Keuringsverslag van een elektrische laagspanning- en zeer lage spanningsinstallatie

NIET CONFORM

Straatnaam Opperije
Huisnummer 83
Busnummer
Postcode 9700
Gemeente OUDENAARDE
Land België

Controlebezoek van een oude huishoudelijke elektrische installatie van een wooneenheid bij verkoop op vraag van de verkoper volgens (KB 08/09/2019) - AREI Boek 1- 8.4.2. en 8.2.1. en 4.2.4.3.

Afbeelding schakel- en verdeelbord:

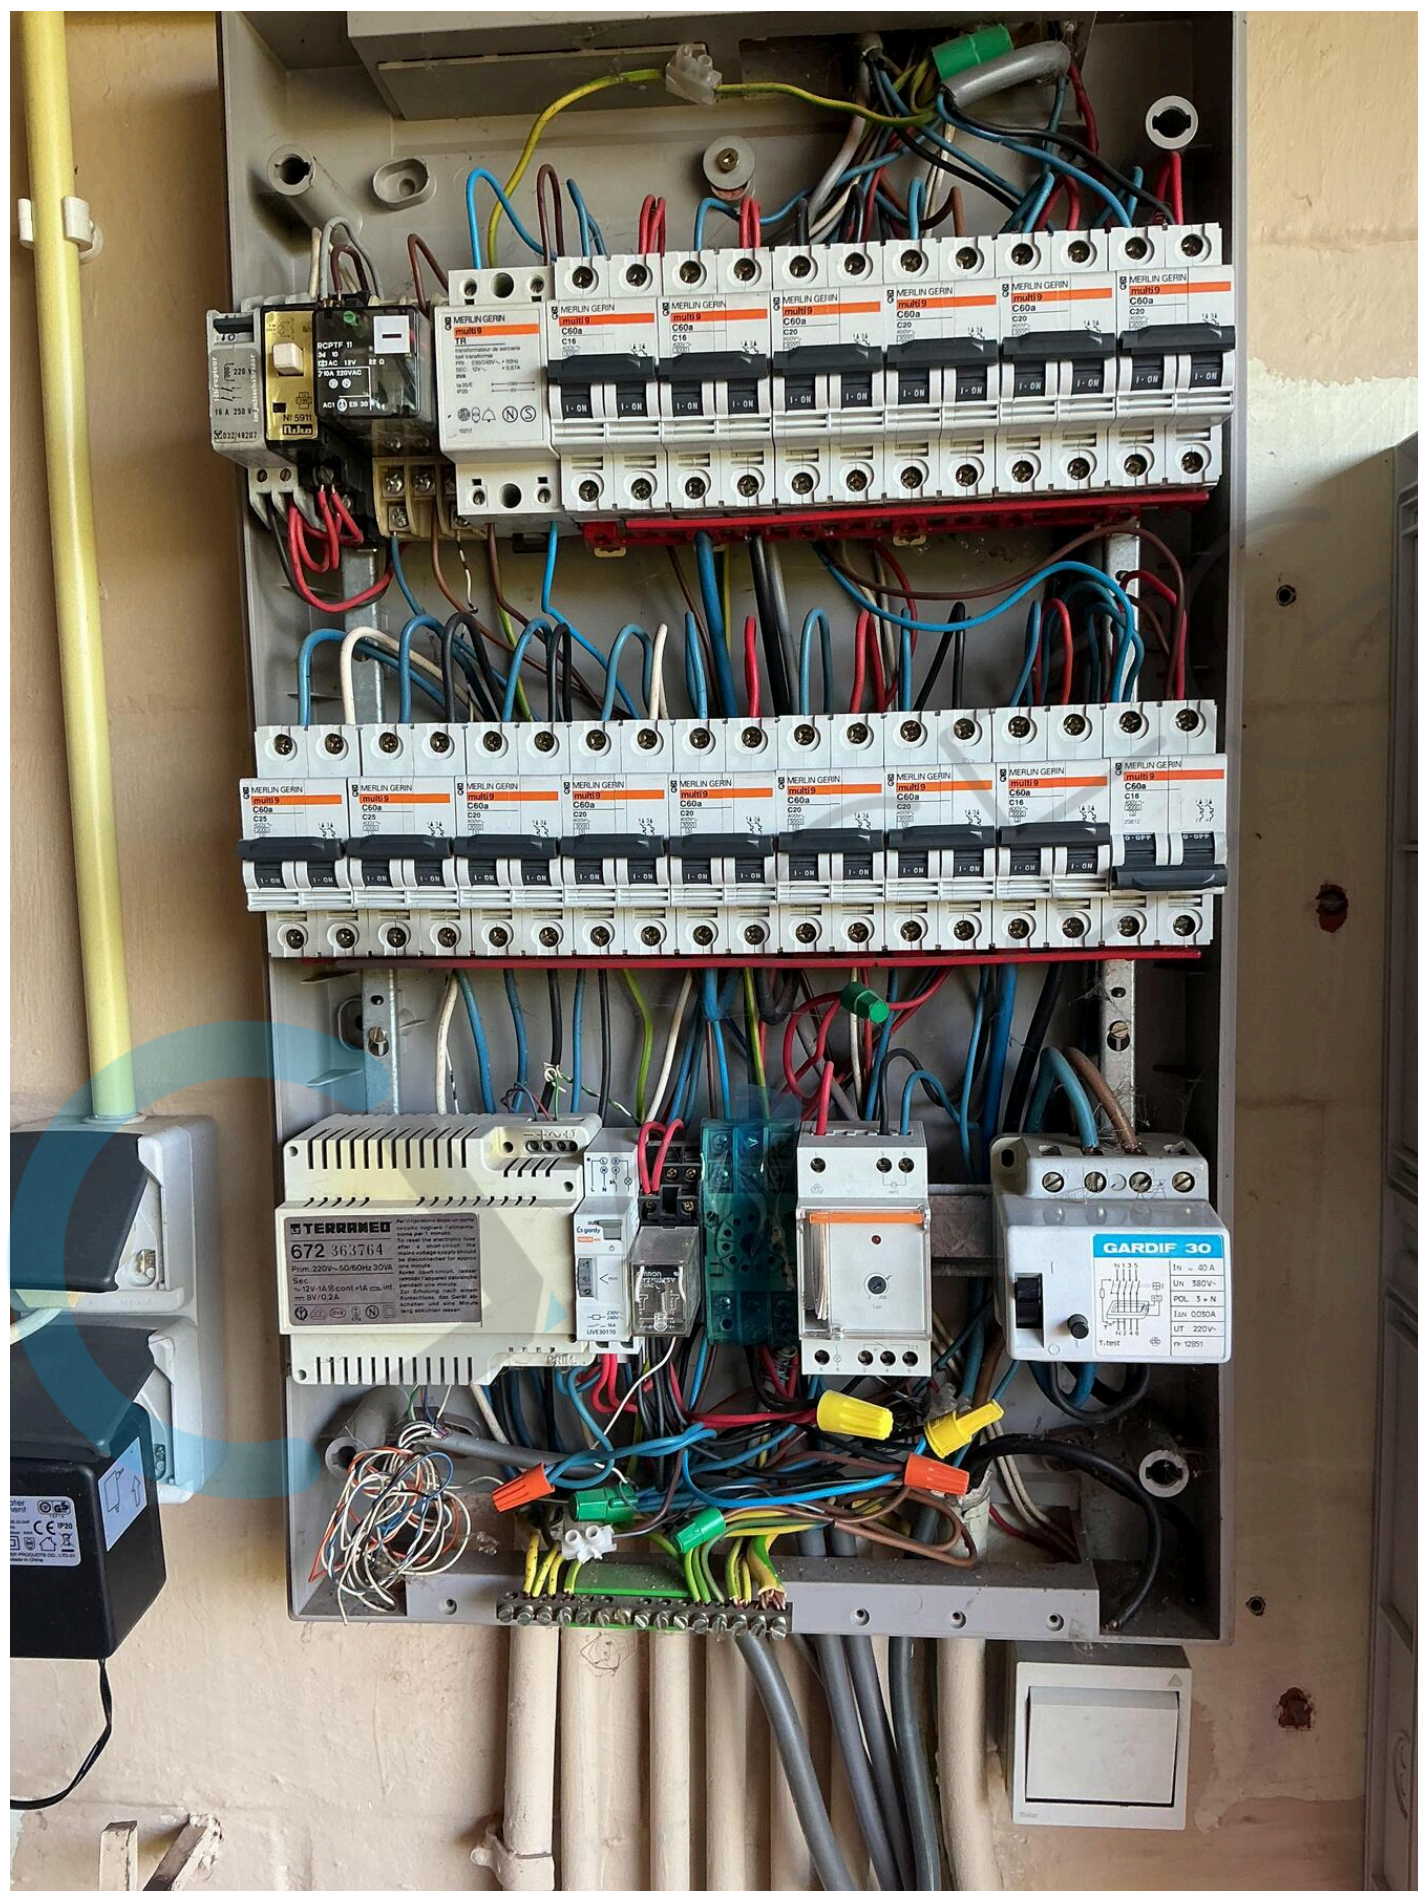
- I1.01 Eëndraadschema van de installatie is niet aanwezig. (Boek 1 Afdeling 2.12 - 2.13 en 3.1.2)
- I1.03 Situatieschema van de installatie is niet aanwezig. (Boek 1 Afdeling 2.12 - 2.13 en 3.1.2)

- I2.02 De waarde van de isolatieweerstand van één of meerdere stroombanen is kleiner dan 0,5M ohm. (Boek 1 Onderafdeling 6.4.5.1.)
- I2.03 De continuïteit van equipotentiaalverbindingen en/of beschermingsgeleiders zijn niet gewaarborgd. (Boek 1 Onderafdeling 5.3.5.3.G. en 5.4.3.5)

- I3.07 Een demonteerbaar aansluitstuk (aardingsonderbreker) dient aangebracht te worden in de aardgeleider teneinde de meting van de aardweerstand mogelijk te maken. (Boek 1 Onderafdeling 5.4.3.5.)

- I6.01 De differentieelschakelaar aan het begin van de huishoudelijke installatie is niet verzegelbaar. (Boek 1 Onderafdeling 4.2.4.3.)
- I6.06 De differentieelstroombeschermingsinrichtingen die worden geplaatst in huishoudelijke installaties zijn ten minste van het type A. Een differentieelstroombeschermingsinrichtingen van het type AC is niet toegelaten. (Boek 1 Onderafdeling 5.3.5.3.)

- I9.07 Niet alle contactdozen op LS zijn kinderveilig conform NBN C 61-112-1:2017. (Boek 1 Onderafdeling 1.4.2.3. en 5.3.5.2.)
- N3 Het is niet uitgesloten dat bij een nacontrole bijkomende inbreuken worden vastgesteld bij voorleggen schema's.

Op verschillende stopcontacten met aardingspen aarding niet aangesloten
Stopcontacten op bedmeubel niet kinderveilig
